Centre scolaire du Crêt à Neuchâtel

CONCOURS D'ARCHITECTURE

CONCOURS POUR UN CENTRE SCOLAIRE AU CRÊT, A NEUCHATEL

2^e DEGRÉ1^{er} prix, projet « *Midi* »,

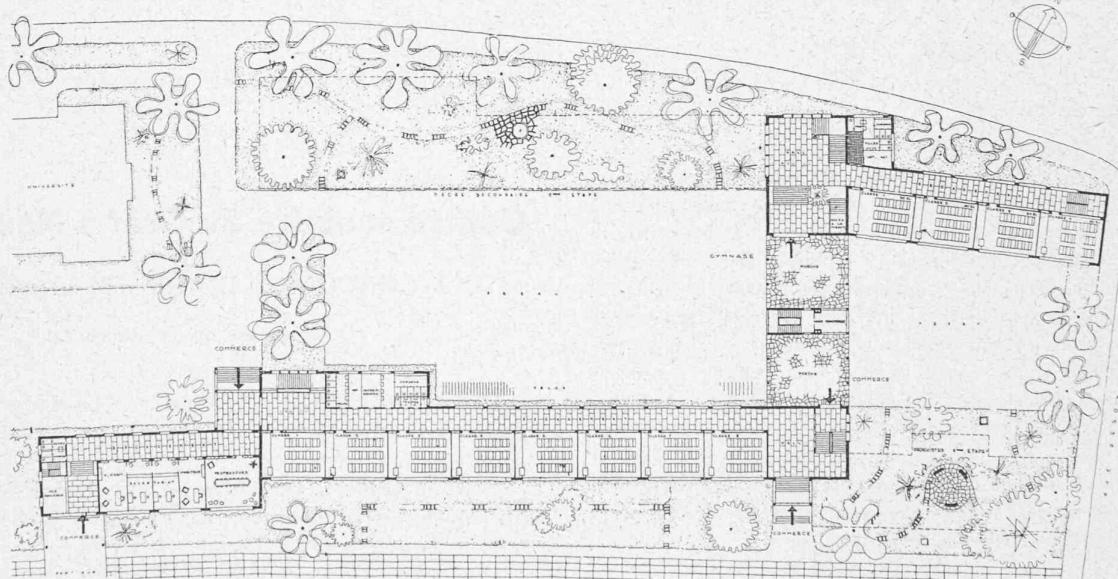
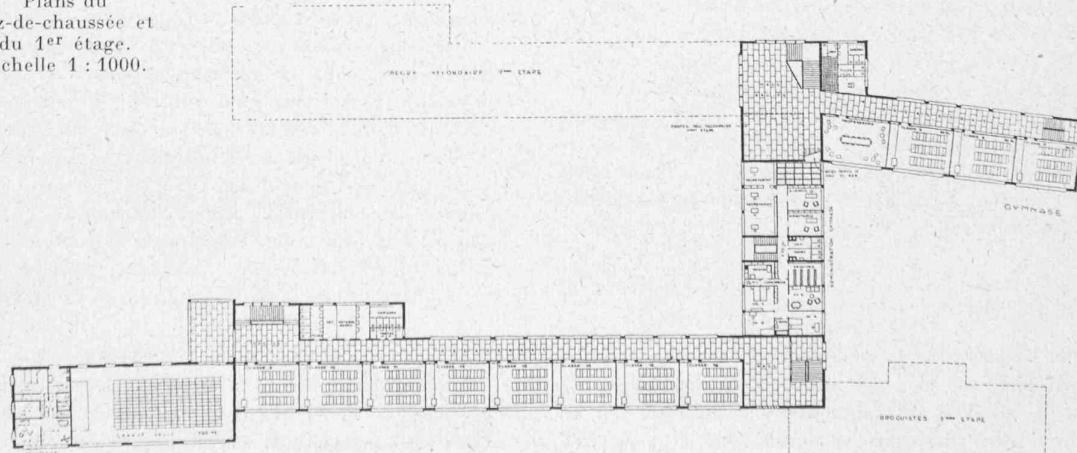
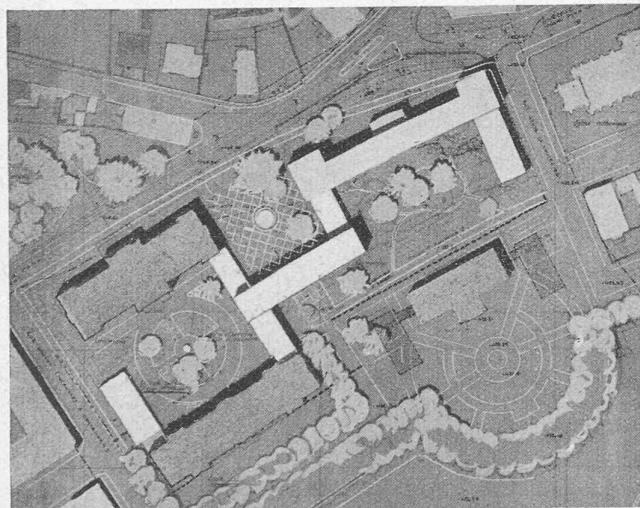
Projet bien ordonné... *mais un peu dense*. Bonne disposition générale de la première étape. Bonne gradation des volumes du lac vers l'avenue du 1^{er} Mars. Façades logiques découlant du plan des classes et offrant un aspect rythmé... *mais un peu formaliste et nécessitant une sérieuse étude complémentaire*. Le raccord entre le bâtiment de l'aula et la nouvelle Ecole de Commerce laisse à désirer.

Le bâtiment du gymnase constitue un fond intéressant dans la perspective de l'avenue du 1^{er} Mars et de la rue du Manège. La perspective rue des Beaux-Arts et rue Breguet est dégagée. Cour formant parvis devant l'église. Circulation aisée avec accès par les cours. Distribution générale bonne ; bonne orientation des classes et bonne répartition des locaux et services communs. Réalisation facile.

2^e DEGRÉ1^{er} prix, projet «Midi», M. B. Calame, architecte, à Lausanne.Façade sud-est.
Echelle 1 : 1000.Façade nord-ouest.
Echelle 1 : 1000.2^e prix, projet «d. r. e. s.»,
M. H. Vuilleumier, architecte, à Lausanne.

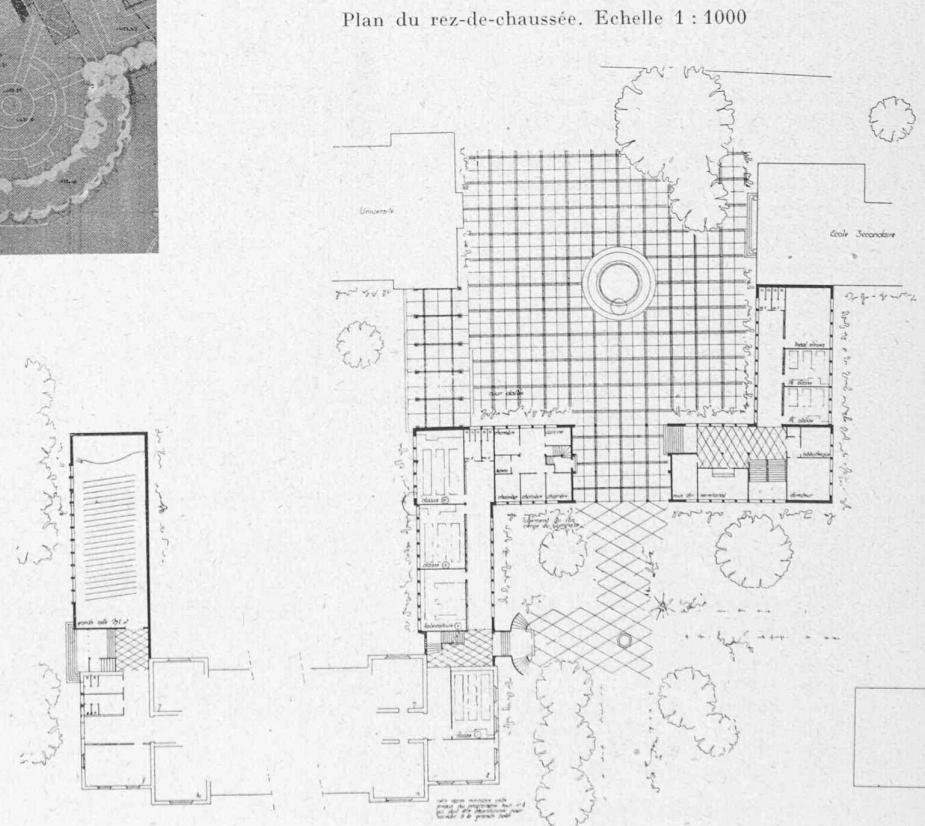
Les conditions du programme sont remplies. Le jury tient à faire remarquer que les locaux prévus dans les combles de l'Ecole de commerce sont inacceptables. Il y a quelque manque de concordance entre les plans et les façades. Certains éléments n'ont pas été portés sur la maquette. Il est décidé néanmoins que ces fautes ne justifient pas l'élimination du projet.

La conception générale urbanistique, avec plusieurs cours intérieures, groupant les divers bâtiments de façon intéressante est un sérieux apport au concours... au prix d'une surélévation excessive du bâtiment de l'Ecole de commerce.

Bon rapport des volumes. La disposition de l'Ecole secondaire sur l'avenue du 1^{er} Mars est intéressante. Les cours intérieures donnent un caractère d'intimité. La vue sur le lac à travers le portique est ménagée. Les accès sont convenables. Distribution intérieure : Un certain nombre de classes mal orientées ou placées dans des angles rentrants sont critiquables ; la grande salle est trop allongée ; les salles dans les combles de l'Ecole de commerce sont inadmissibles ; les salles logées aux extrémités sont impossibles. Exécution onéreuse et difficile de la surélévation de l'Ecole de commerce.
